Ergebnisse der XR-Beteiligung zur Neugestaltung des Platzes vor der Uhlandschule

1. Kontext: Das **XR-Part Forschungsprojekt**
   1.1 Die XR-Beteiligungsformate
   1.2 Zeitschiene
   1.3 Beteiligungsgegenstand: Der Platz vor der Uhlandschule

1.3 Beteiligungsgegenstand: Der Platz vor der Uhlandschule

Vor dem Kiosk

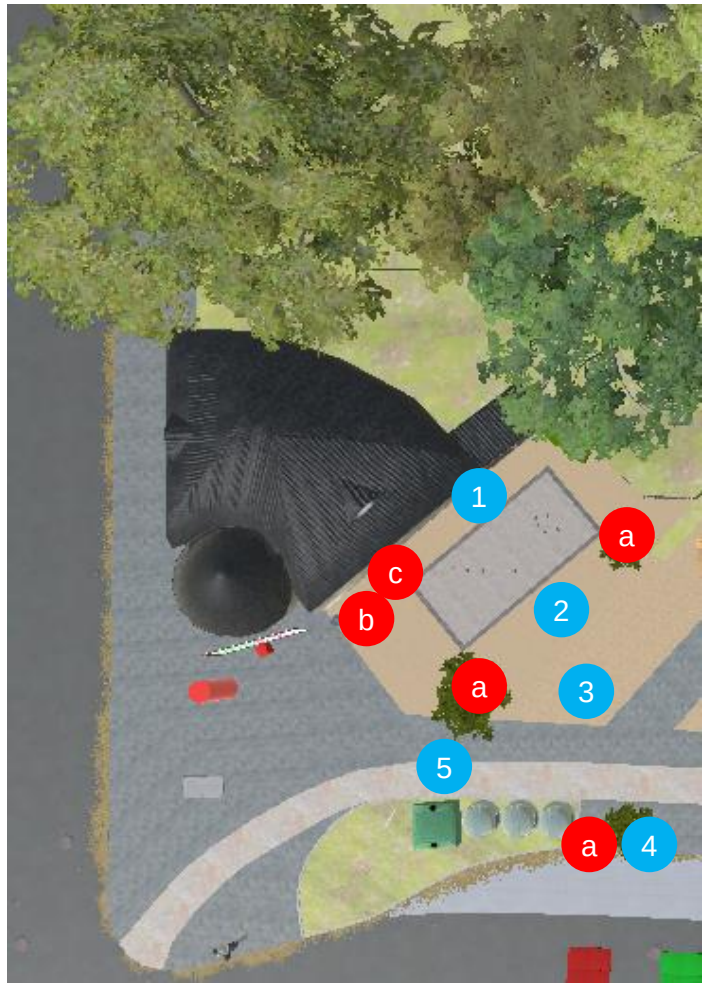
1. „Die Anzahl an Ladesäulen sollte erweitert werden.“
2. „Die Stadt braucht mehr konsumfreie Freiräume.“
3. „Die Beleuchtung am Abend und in den frühen Morgenstunden ist wichtig.“
4. „ Entlang der Straße sollte es mehr Bäume geben. Hier muss mehr entsiegelt und verschattet werden.“
5. „Glascontainer sollten nicht neben dem Radweg stehen. Ansonsten stellen Glasscherben eine Gefahr für die Fahrradfahrer dar..“

In der Platzmitte

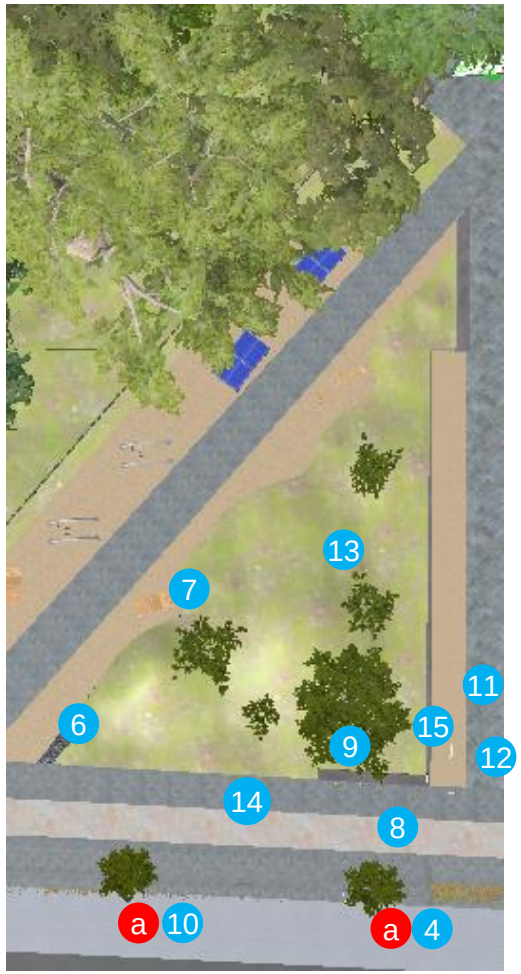
6 „Der Rasenhügel in Kombination mit der Boulefläche gefällt mir am besten.“

7 „Die Option mit Rasenhügeln braucht mehr Bänke statt einzelner Sitze.“

8 „Ich wünsche mir für den Platz kreative Sitzmöbel, die frei verschiebbar und kombinierbar sind, Beispiel: Wien.“

9 „Die Mauer um den Rasenhügel bietet eine gute Sitzmöglichkeit.“

10 „Entlang der Straße sollte es mehr Bäume geben. Hier muss mehr entsiegelt und verschattet werden.“

11 „Der Platz sollte umbenannt werden“

12 „Die Rasenhügel und das Grün sind sehr schön.“

13 „Die Beleuchtung fehlt im Entwurf.“

14 „Der Platz sollte einen eigenen Namen bekommen.“

15 „Die Sitzmöglichkeit an dieser Stelle ist super.“

Vor der Melanchthonkirche

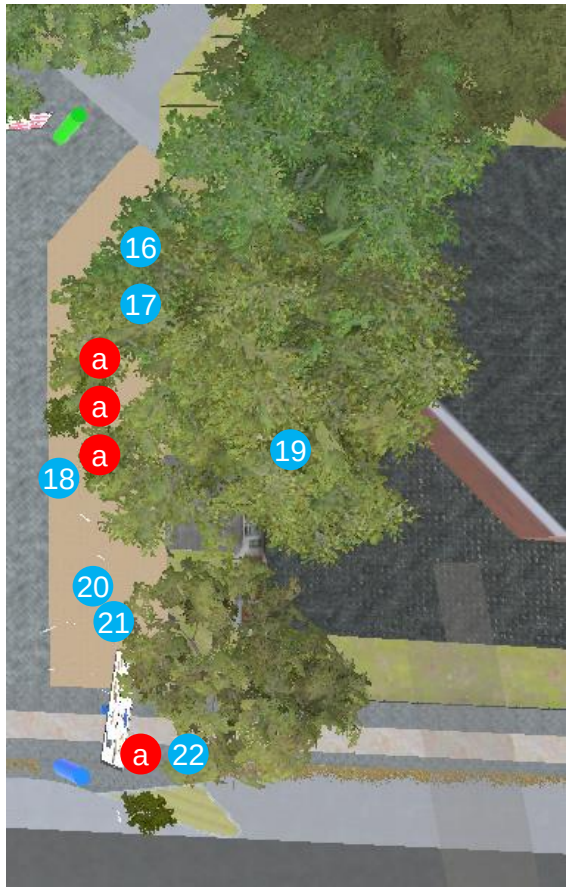
16 „Hier sollten Parkplätze für Lehrer vorgehalten werden.“

17 „Hier sind allgemein keine Parkplätze gewünscht.“

18 „Hier könnte ein großes Schachbrett stehen.“

19 „Die Planungen zur Neugestaltung des Platzes sollten mit der Planung der Kirche synchronisiert werden.“

20 „Die Aufenthaltsqualität am neuen Platz sollte hoch sein.“

21 „Auf dem Platz sollte ein Arbeiten im Freien möglich sein.“

22 „Bestandsbäume sollten auf jeden Fall erhalten werden.“
